INFORME TÉCNICO DE FISCALIZACIÓN AMBIENTAL

Examen de Información

LOTEO ANTUPIRÉN

DFZ-2021-200-XIII-NE

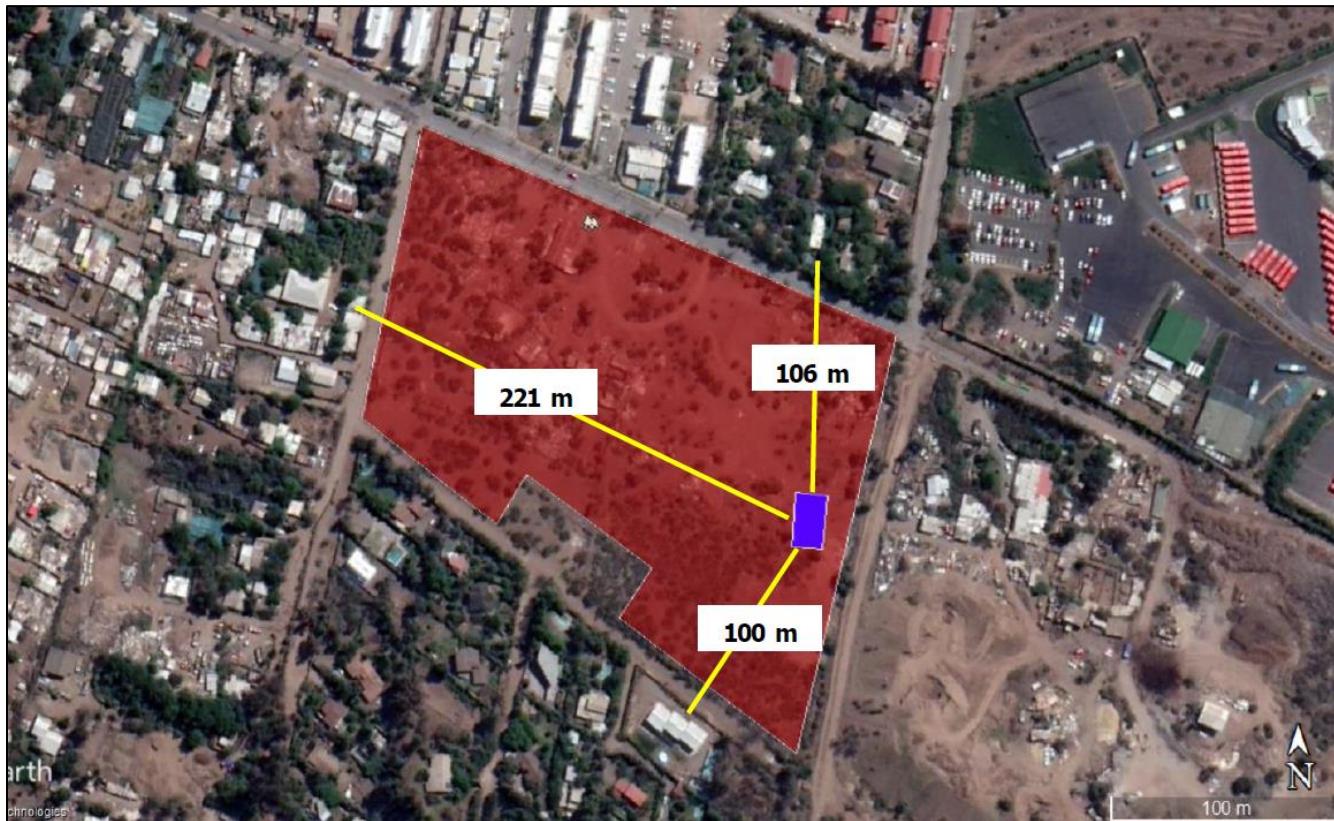
- Se instalan las faenas al extremo oriente del predio, en vista que no existen receptores al este de la obra, ubicándose el más cercano a 100 metros de las faenas.

- Se presentan fotografías que demuestran la implementación de un cierre perimetral de 4,8 metros de altura, compuestas de 4 planchas de OSB de 15 mm de espesor, montadas una sobre la otra. Cabe mencionar que, según las fotografías, existen puntos donde la barrera acústica es de menor altura que los 4,8 metros (solo existen 3 paneles montados). Sobre estas, es importante resaltar que no cuentan con material absorbente acústico en su interior, por ende, su efectividad puede reducirse significativamente dado el efecto de las reflexiones del ruido que se produce en estas.
